## 改善箇所説明図

### 基準不適合発生箇所

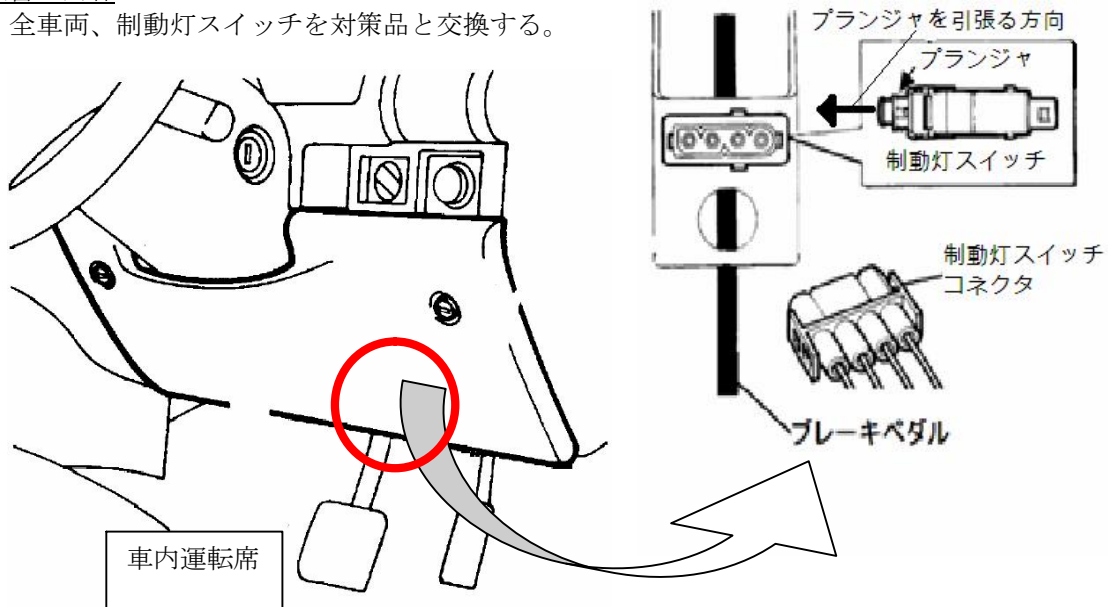
制動灯スイッチ内部の接点の電気負荷に対する容量が不足しているため、制動装置作動時に接点が焼き付き、

①制動灯が点灯したままの状態となる。そのため、そのままの状態で使用を続けると、制動灯スイッチが発熱し、配線が溶損して、最悪の場合、発煙・火災に至るおそれがある。

②制動灯が点灯しなくなり、シフトレバーがパーキング位置から動かなくなることがある。

全車両、制動灯スイッチを対策品と交換する。

運転席側ドア開口部のドアヒンジ下側取付ボルトに白ペイントを塗布する。
